廃炉発官 R 1 第 1 6 6 号
令和元年 1 2 月 2 7 日

福島第一原子力発電所 特定原子力施設に係る実施計画 変更認可申請書の
一部補正について

5・6号機の運転・保守管理の最適化に伴う変更について、審査の進捗に伴い下記の通り補正を行う。併せて、原規規発第1912139号及び原規規発第1912172号にて認可された実施計画の反映並びに工業標準化法の改正に伴う記載の適正化を行う。

図-1 5号機 残留熱除去系 系統概要図

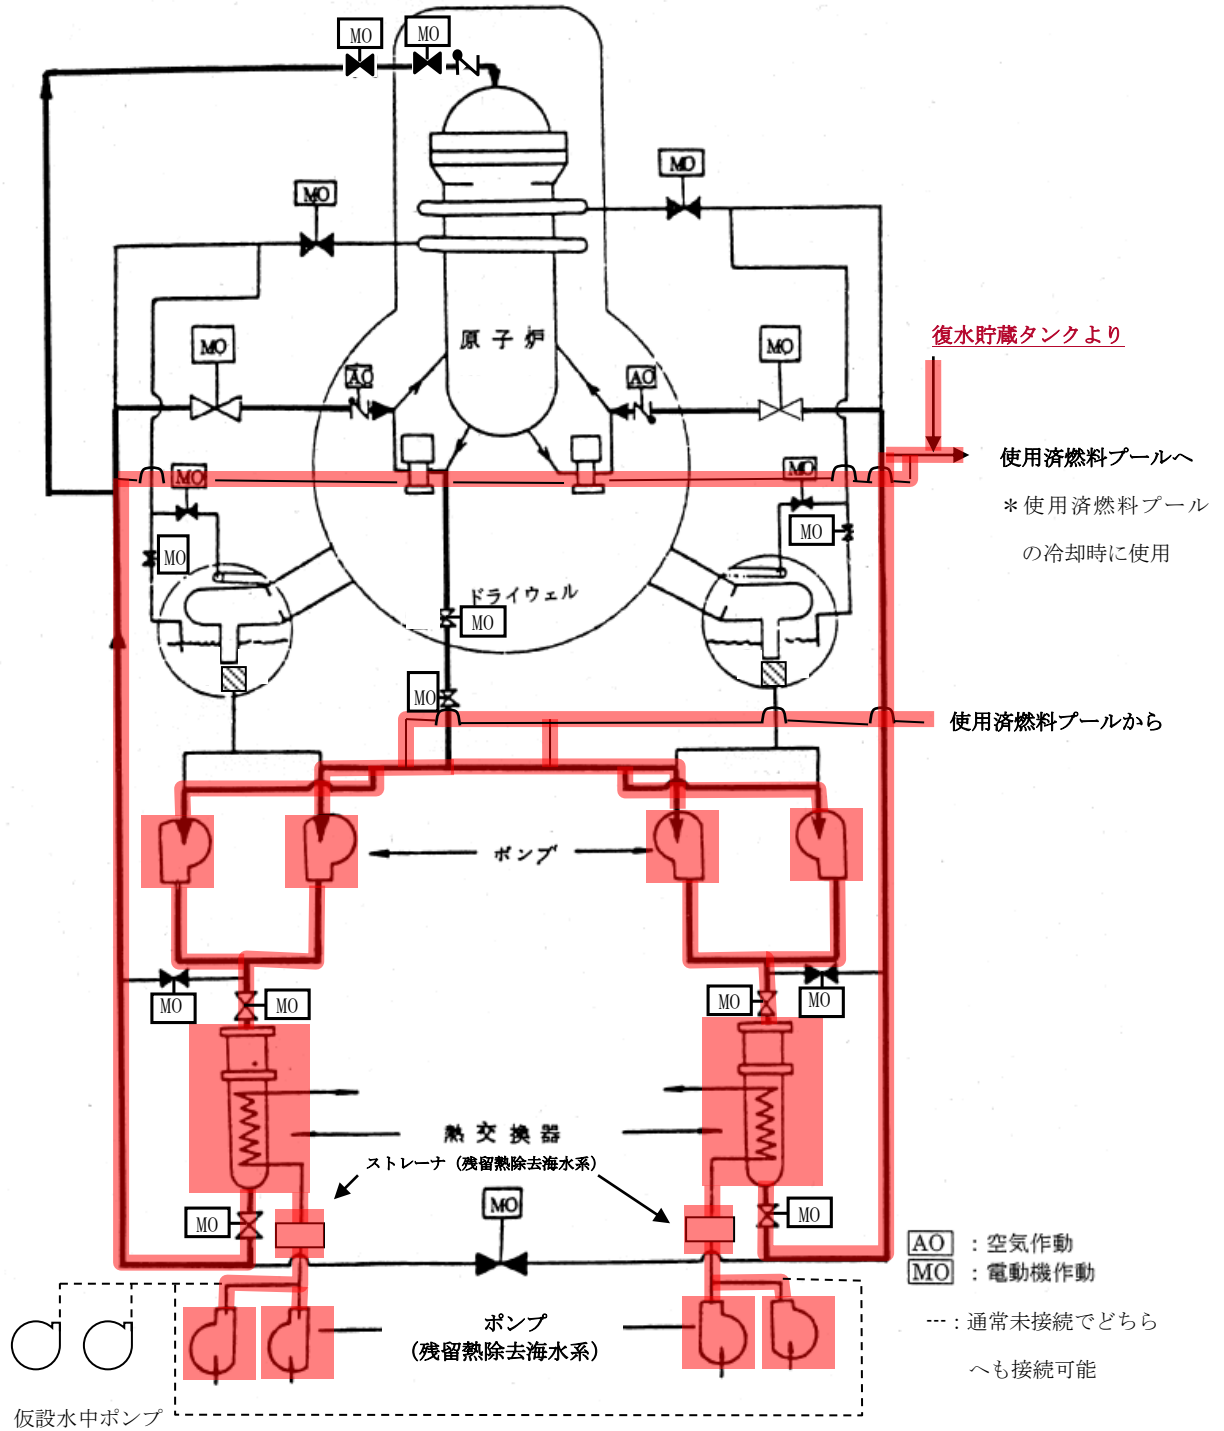
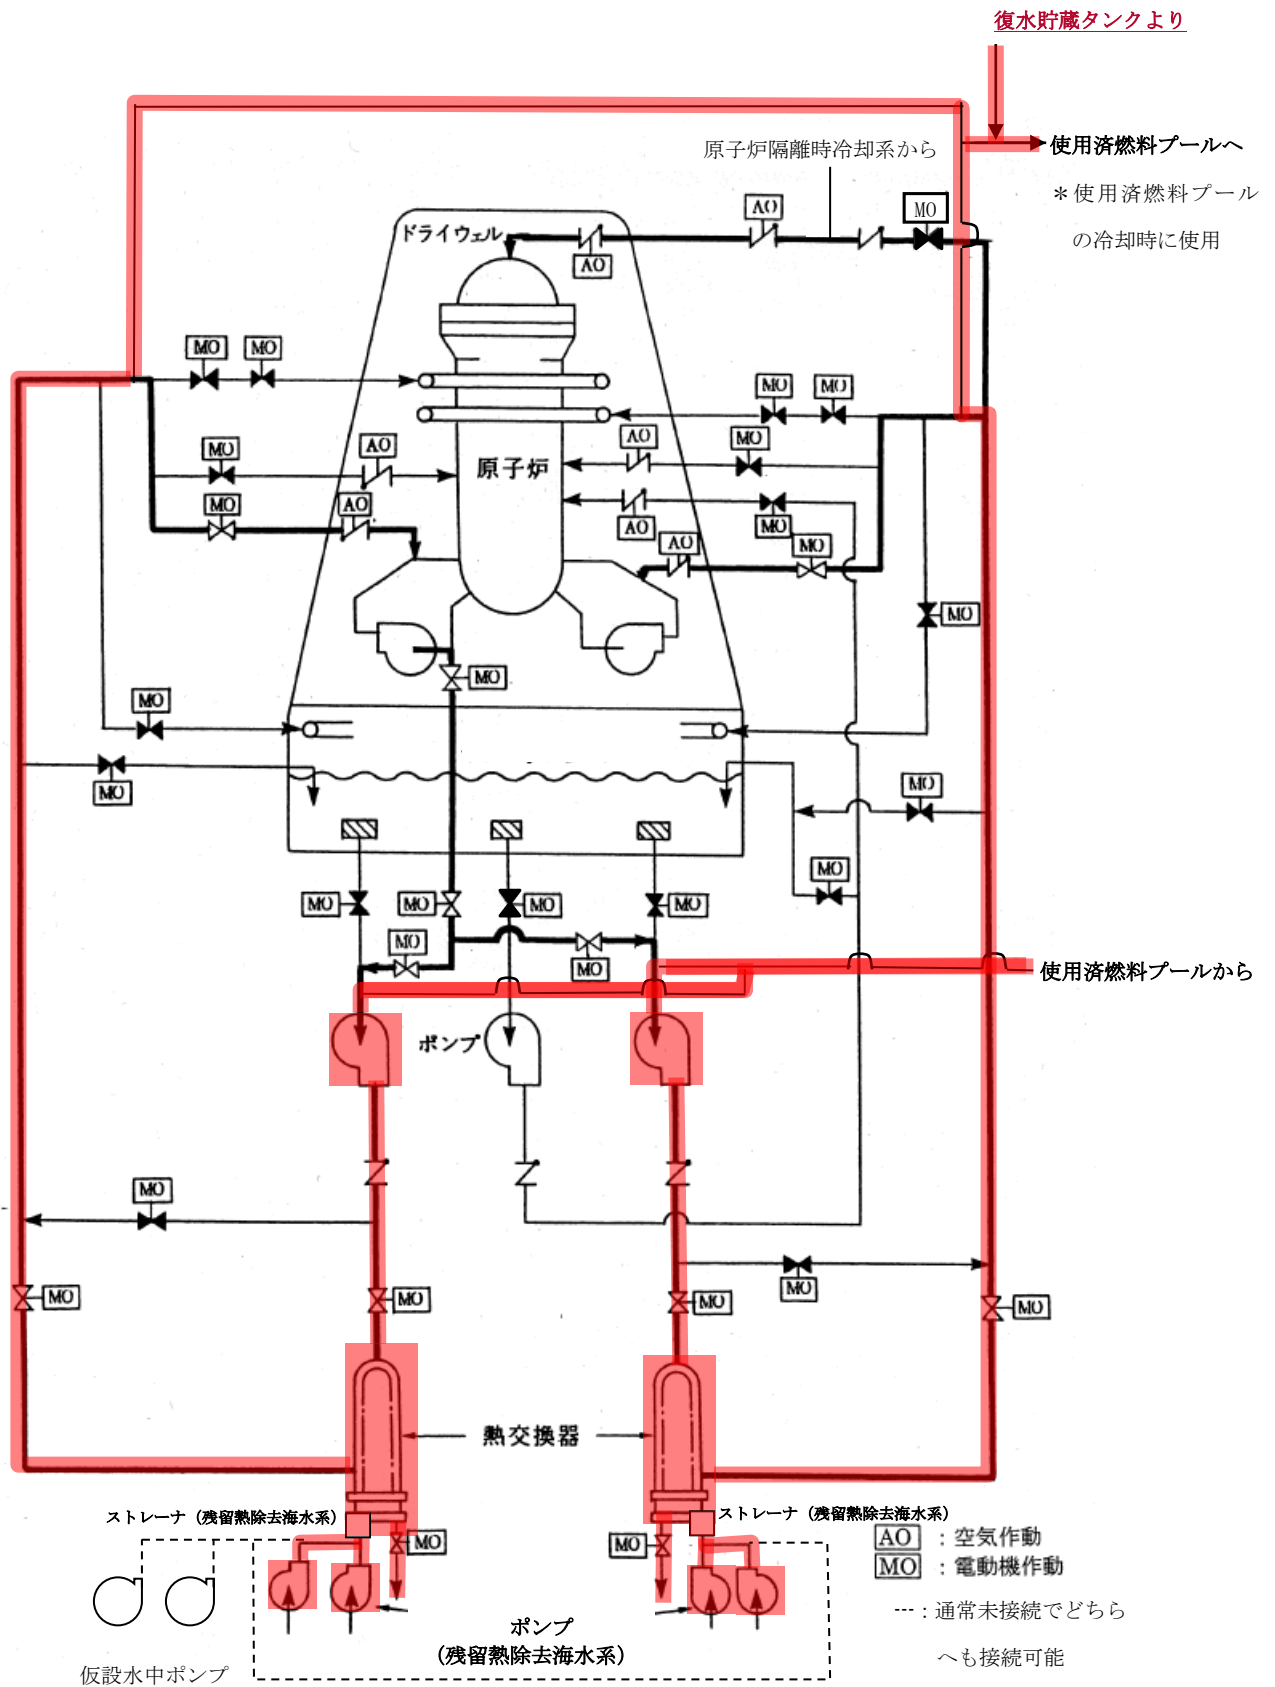
- ・5号機及び6号機の現状に合わせた記載の適正化

5・6号機は原子炉から使用済燃料プールへの燃料移動を完了し、今後原子炉に燃料を戻すことはないため、炉心の冷却の必要はない。なお、燃料プール冷却浄化系が停止した際に使用済燃料プール水を冷却し、使用済燃料から崩壊熱を除去する。

残留熱除去系は使用済燃料プール内の崩壊熱を除去できること及び使用済燃料プールへの補給ができること。

図-1 5号機 原子炉建屋常用換気系 系統概要図

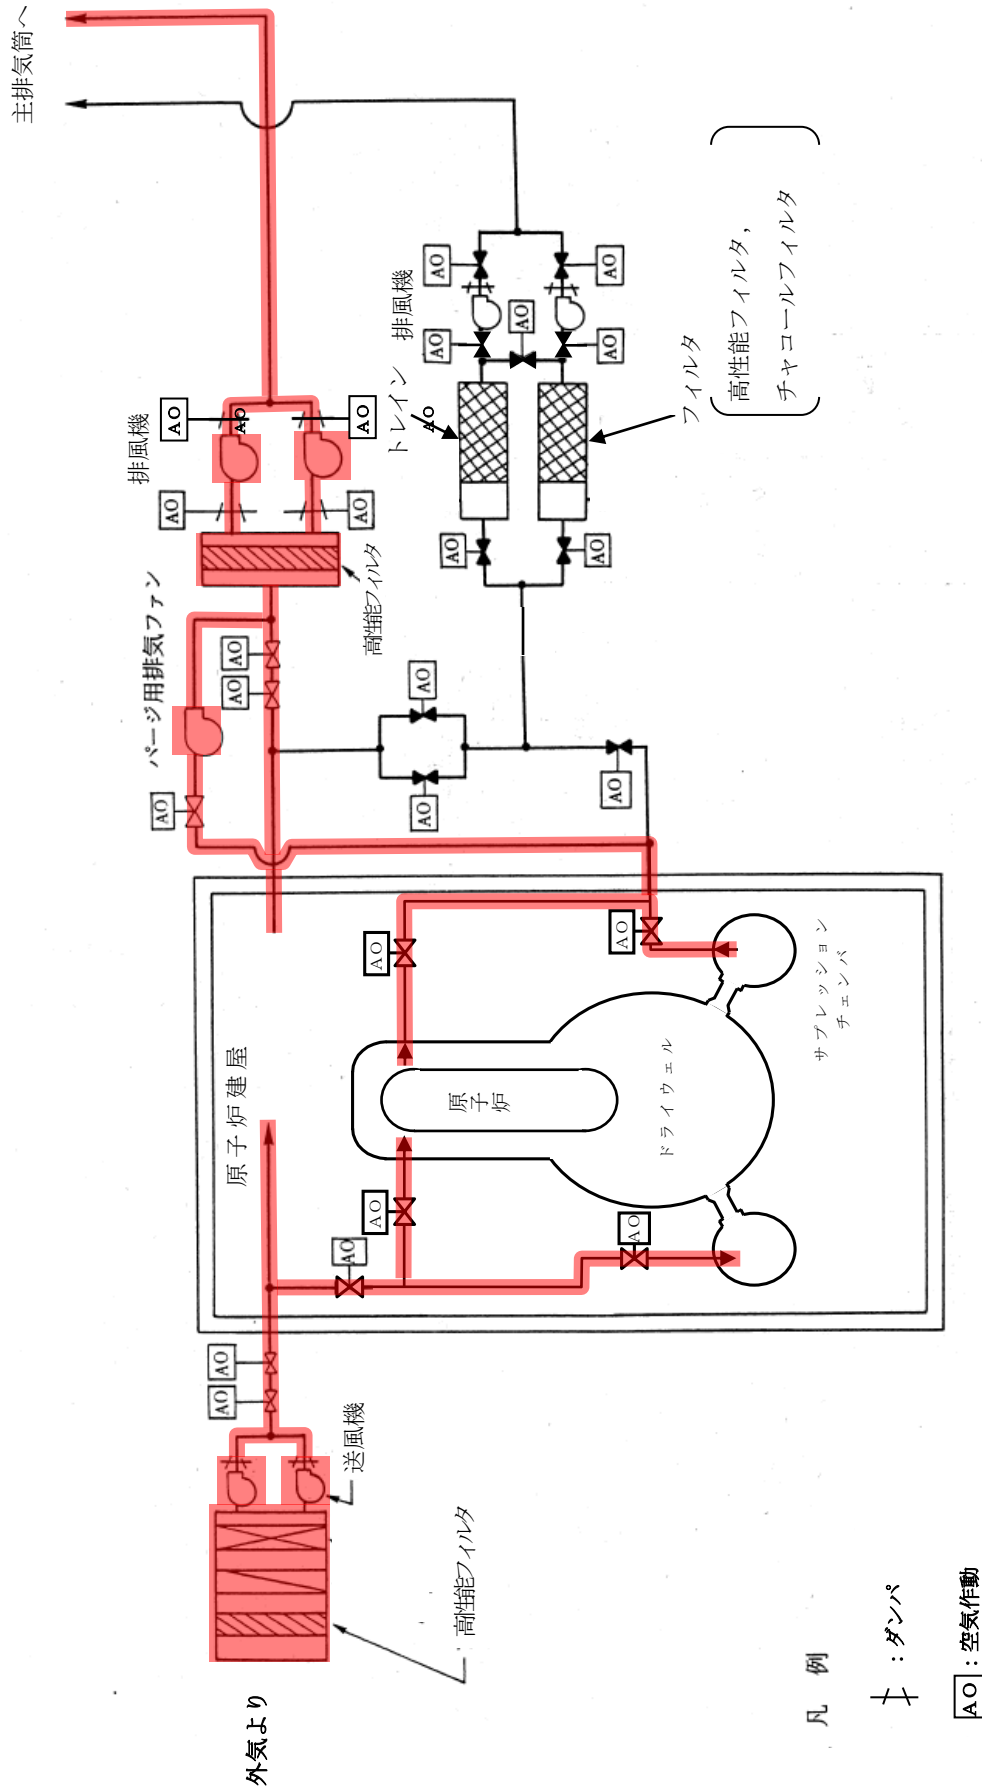
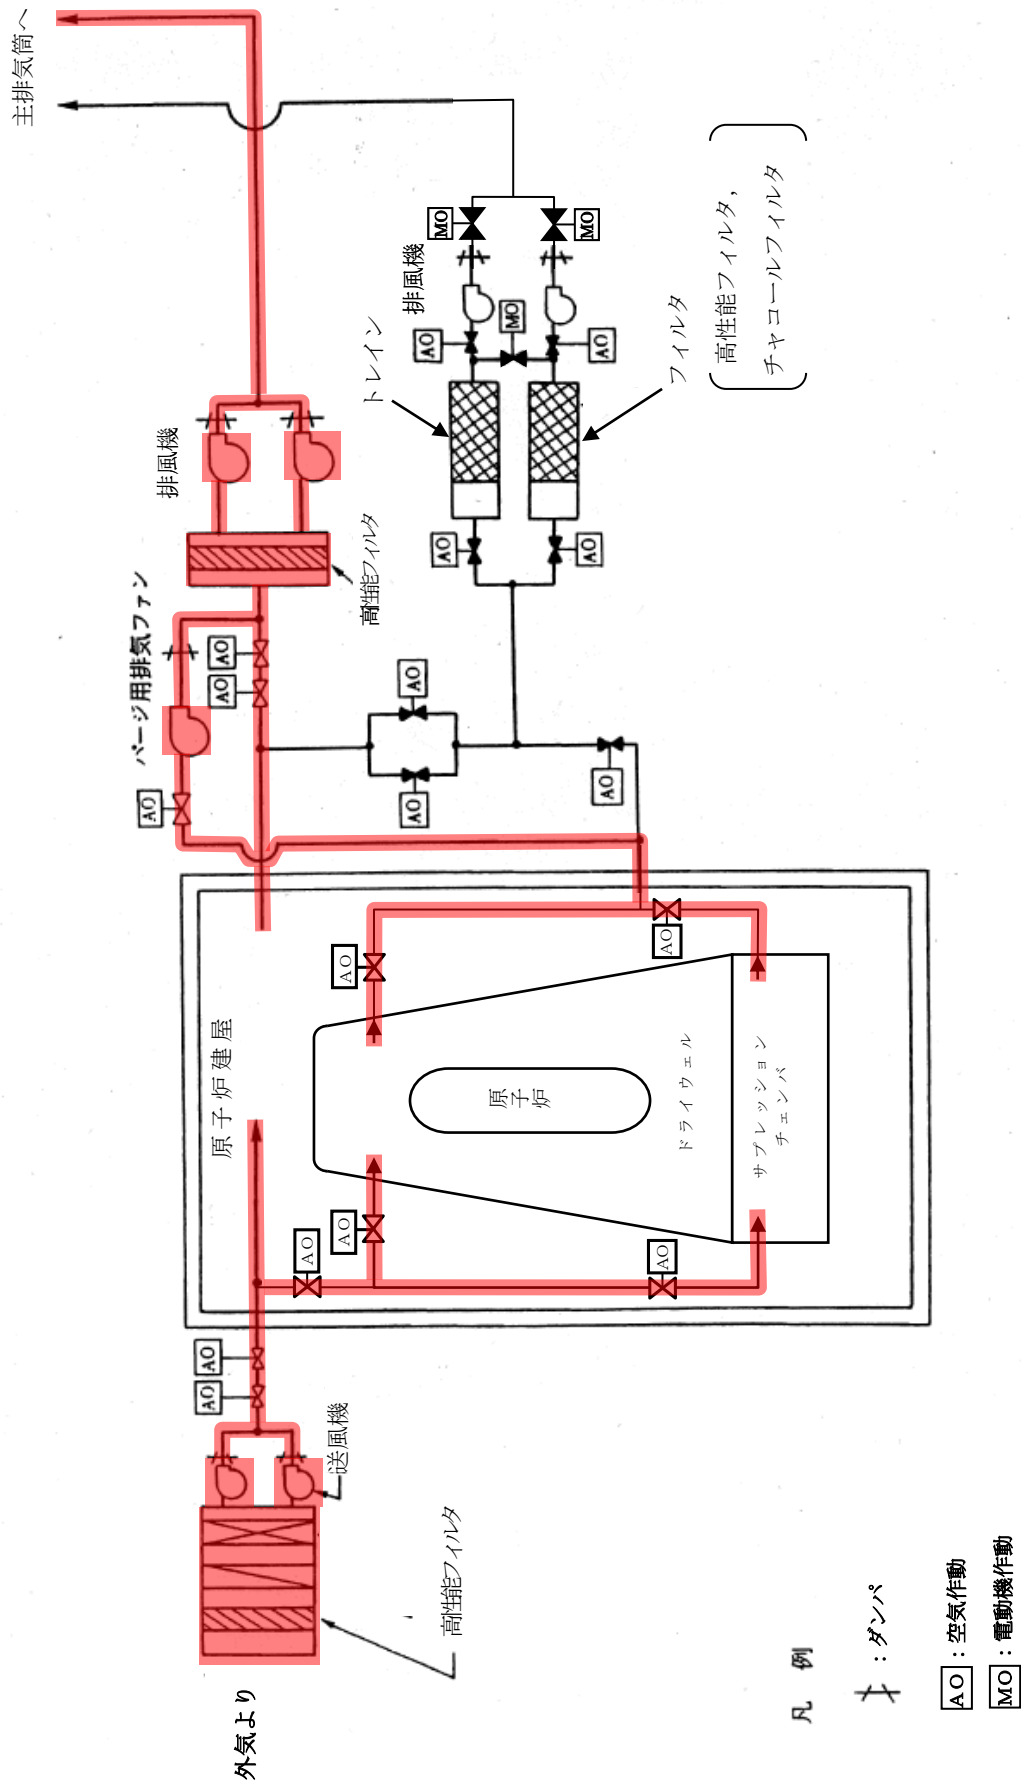
- ・影響評価に基づく5号機及び6号機の現状に合わせた記載の適正化

- ・5号機及び6号機の現状に合わせた記載の適正化による再添付

5・6号機の使用済燃料は、震災後8年以上冷却されており、原子炉停止後から放射能は減衰している。Ⅱ.2.11 添付資料－3－3「移送操作中の燃料集合体の落下」と同様の燃料集合体落下事故を想定しても、周辺公衆に対し、著しい放射線被ばくのリスクを与えないことから原子炉建屋の負圧を維持する必要はない。

また、原子炉建屋放射能高の信号で原子炉建屋常用換気系の隔離及び非常用ガス処理系の自動起動は必要としない。

なお、震災後に建屋の給排気ケーシング内に高性能フィルタを設置し、放射性気体廃棄物の放出量の抑制、適切な処理を行っている。（高性能フィルタは放射性物質の捕集校率が高いが、その能力を発揮するために当該系統の風量を定格値の70%程度で運転する）

機器類保護等のために建屋の換気を行えること。
